ADDENDA 2

Demande de modification de décret- projet 154-86-0130.
Réaménagement de la route 293 à Notre-Dame-des-Neiges.

Reconstruction de la route 293 dans les municipalités de Trois-Pistoles et de Notre-Dame-des-Neiges - Réponse à la demande d'information #2 du

Figure 1 : Extrait des plans CH préliminaires ; remise en culture du 2^e rang Centre et fossé de drainage empierre à l'approche du cours d'eau 5-HP-NLP

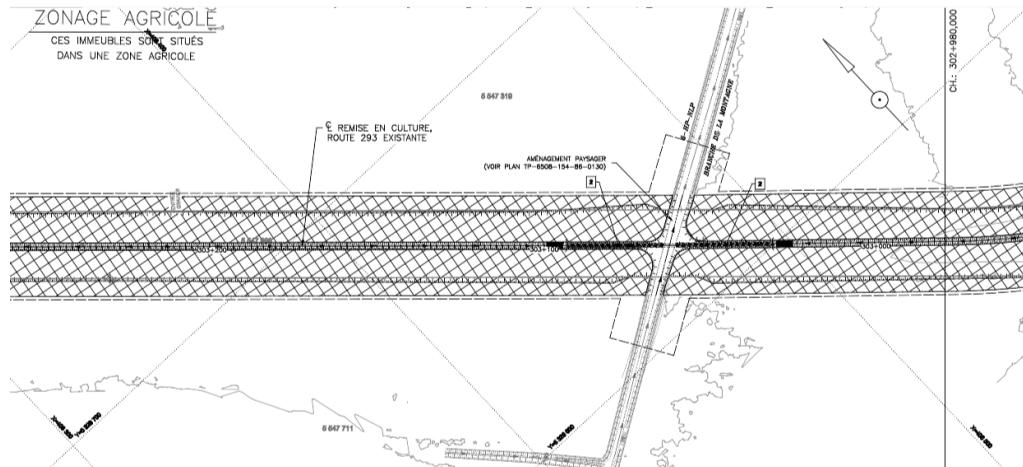
L'initiateur, en réponse à la QCM-8, ne démontre pas la viabilité des aménagements compensatoires et ne présente pas un suivi spécifique pour ces aménagements. Comme soulevé dans la QCM-8, le MELCCFP constate que, dans le document D) – Tableau du bilan des empiètements en milieu hydrique, des gains en superficies sont enregistrés dans trois (3) milieux hydriques. L'évaluation des gains écologiques semble difficile puisque les documents transmis, en particulier les plans des interventions projetées, ne permettent pas de décrire avec précision la nature et l'emplacement des aménagements prévus et de justifier le caractère de restauration ou de création des travaux proposés. En effet, les informations fournies dans ce tableau se limitent à une description sommaire et sont insuffisantes pour démontrer que les gains estimés puissent être soustraits des superficies totales impactées par le projet. Le MELCCFP comprend que :

- a) *Une description de l'ensemble des interventions projetées dans les trois cours d'eau nommés 5-HP-NLP, 8-HP-NLP et 10-HP-NLP et en précisant la nature des gains écologiques attendus pour chaque cours d'eau;*

Dans le cadre du démantèlement de la route 293 existante au chaînage 303+060 et de la remise en culture des terrains, le ponceau (TBA 1200 mm) sur le cours d'eau 5-HP-NLP (branche de la Montagne) sera retiré afin de restaurer le cours d'eau et de garantir un libre écoulement des eaux. Un fossé de drainage sera aménagé approximativement à l'emplacement du centre ligne du 2^e rang Centre (Figure 1). Le fossé sera empierré sur une distance de 30 m de part et d'autre du cours d'eau afin de minimiser l'apport de sédiments dans le milieu hydrique. À la suite de l'enlèvement du TBA 1200, les rives du cours d'eau seront revégétalisées à partir de la limite du littoral, à l'aide d'un ensemencement hydraulique et de plantations d'espèces indigènes, adaptées au milieu et un mélange de reconstitution du cours d'eau sera ajouté au lit (Tableau 1et Figure 2).

Figure 5 Extrait des plans TP préliminaires : réaménagement du cours d'eau 10-NHP-NLP

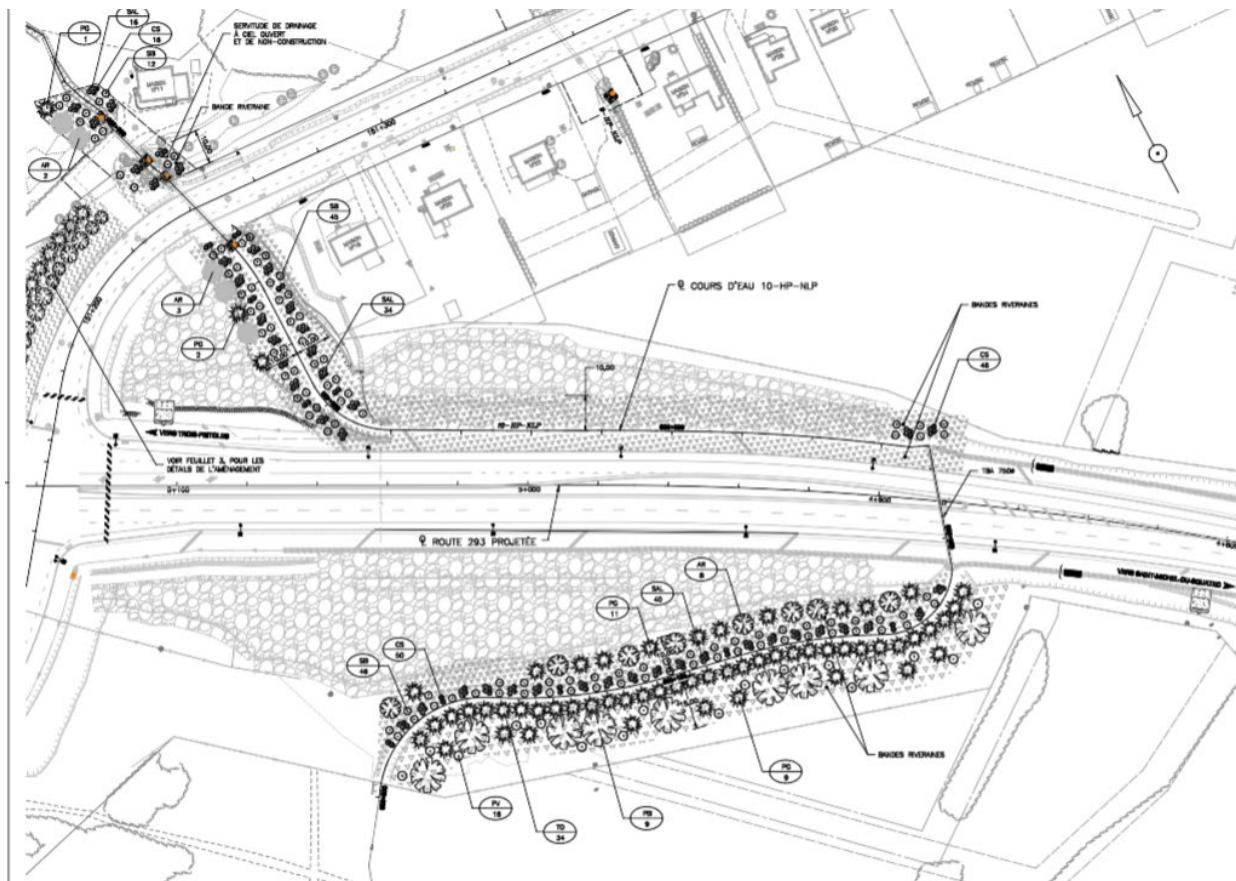
- c) *Une démonstration qui permet d'évaluer que les interventions projetées répondent aux critères de restaurations ou créations écologiques, et que les travaux génèrent un gain écologique net. L'état initial des milieux (état de référence) et l'état projeté après les travaux devront être présentés pour chaque cours d'eau. La demande devra aussi justifier les raisons de la relocalisation ou la modification substantielle du tracé du cours d'eau 10. Comme mentionné préalablement, un avis sur la mobilité des cours d'eau (article 331 du REAFIE) devra être présenté;*

Le secteur du projet visé par la relocalisation du cours d'eau 10-NHP-NLP est un secteur visé par de grands déblais. La relocalisation du cours d'eau a été rendue nécessaire en raison des défis majeurs liés à la géotechnique pendant la période de travaux. En effet, pour la construction de la nouvelle route 293 au chaînage projeté 4+885, des déblais des sols présents doivent être retirés sur une profondeur d'environ 10 mètres afin d'obtenir le profil final de la route 293 pour respecter une pente uniforme de 7% pour ce secteur ainsi que pour équilibrer les déblais-remblais de l'ensemble du projet. Le déplacement du cours d'eau 10-NHP-NLP est prévu à un site où les déblais atteindront environ 3 mètres. La relocalisation du cours d'eau 10-NHP-NLP est donc requise pour assurer le libre écoulement de l'eau entre l'amont de la route 293 projetée et l'aval de celle-ci. Le cours d'eau devra donc être relocalisé sur une distance de 417 mètres (Figure 5). Les travaux prévoient également le remplacement du ponceau actuel sous la route 293. Les gains écologiques de ces travaux sont estimés à environ 420 m² en littoral et 5 343 m² en rive. En effet, les travaux de relocalisation du cours d'eau offriront des avantages écologiques, notamment en permettant au cours d'eau de s'écouler dans un lit reconstitué composé d'une granulométrie étalée et continue, de façon à s'assurer de l'étanchéité du lit et de sa stabilité (Tableau 2 et devis 110), plutôt que de traverser un ponceau de plus de 100 mètres sous la route. En amont, il s'écoulera entre le terrassement de la route 293 (au nord) et le terrain naturel (au sud), tandis qu'en aval, il empruntera le cours d'eau aménagé bordant la route, encadré par des travaux de terrassement.

Cette modification permettra d'éviter un ponceau d'environ 150 mètres de longueur et de privilégier plutôt un ponceau de type TBA, d'un diamètre de 750 mm et d'une longueur de 31 mètres. Actuellement, la pente moyenne du cours d'eau en amont de la route 293 est d'environ 6% et en aval de 4,8%. Avec le réaménagement du cours d'eau, plusieurs sections de pentes sont prévues : 3% en amont du ponceau projeté, 7% en aval du ponceau projeté ainsi que 1% en aval de la route 293 actuelle. La revégétalisation prévue des rives du cours d'eau 10-NHP-NLP joue un rôle clé dans la lutte contre les espèces exotiques envahissantes. Actuellement, ce secteur est caractérisé par la présence de plusieurs individus d'érable de Norvège, une espèce jugée prioritaire par le MELCCFP. Les travaux prévus permettront une gestion efficace de cette espèce en favorisant la densification de la végétation avec des espèces indigènes, mieux adaptées à l'écosystème local. Les Figure 5, Figure 6 et Figure 7 présentent le détail des plantations.

Les mesures de restauration prévues, incluant la densification des plantations (arbres et arbustes), l'ensemencement et l'apport d'ombrage, contribueront à l'amélioration des fonctions écologiques et de la qualité morphologique du cours d'eau, notamment par la stabilisation des berges et le renforcement des structures riveraines (Figure 5, Figure 6 et Figure 7).
